議事のまとめ

別府里浜づくり新聞

第3回別府港海岸整備計画検討会（北浜地区1）を開催しました

整備前後の反射波の違い
・上図は、整備前後の反射波の高さ (波高) の差を示したものである。整備前後の波高の違いは最大で3cm程度であり、護岸の整備による影響は軽微であることが確認された。

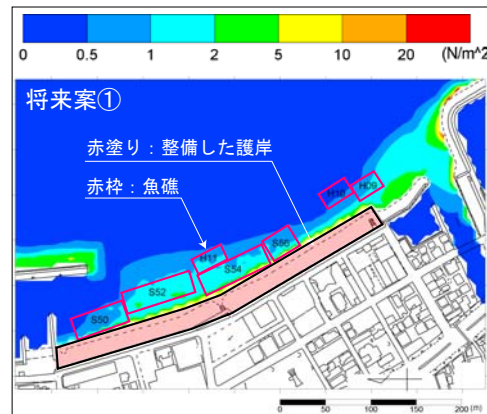
・基礎マウンドが波を減少させる効果は小さいとのことだが、反射率はどうか。基礎マウンドが無ければ前出し幅が小さくなるが、反射率が上がると問題である。
→高波浪時のみ確認している。今後低水位時も確認する。

整備前後の底面せん断力
・上の三つの図は、整備前後の海底面にかかる底面せん断力 (流れが海底をこするような力) を示したものである。底面せん断力の値は地形毎に分布のパターンが微妙に変化しているが、各魚礁の領域内の平均値および最大、最小値に、地形の違いによる差はほとんどない。このことから、護岸の整備による既存魚礁への影響は小さいと判断される。

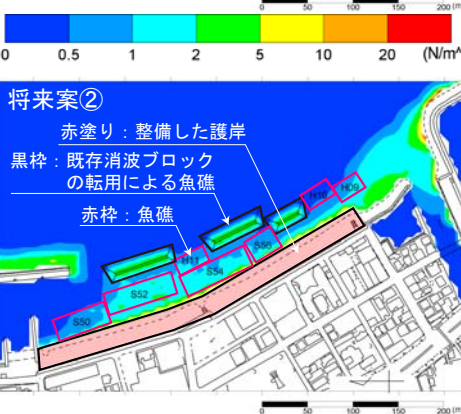
・海流のせん断力は海藻の着底の障害や、海藻がちぎれるといった形で影響する。護岸改良後のせん断力はこうした影響を及ぼさない範囲か。
→海藻が茂っている現状との比較で評価している。護岸改良後のせん断力は現状のせん断力とほぼ変わらないため、影響は小さいと評価している。
・潜堤がある場合、干潮時は魚礁との間は波浪が軽減されて流れが弱まり、浮泥が堆積するなどの海藻への影響が考えられる。潮が低いときの計算はしているか。
→次回までに干潮時等で計算して回答する。
・北浜地区1は、上人ヶ浜地区に次いで藻場がよく茂っている海域である。藻場は一度壊したら再生するまでに時間がかかるので、なるべく自然のものを残してほしい。
・現在ある藻場を100%として、前出し幅に対して何%ぐらい藻場が消滅するかを計算できないか。
→次回までに検討する。また、ヒジキは大体水深±0mから少し浅いところの既設の消波ブロックや岸側についているので、水深帯と海藻の種類を今後整理する。
・ヒジキが水深±0m付近の消波ブロックについているなら、こうした水深帯に傾斜面が来るようにするなど、消波ブロックに替わるヒジキの生育面を確保してほしい。
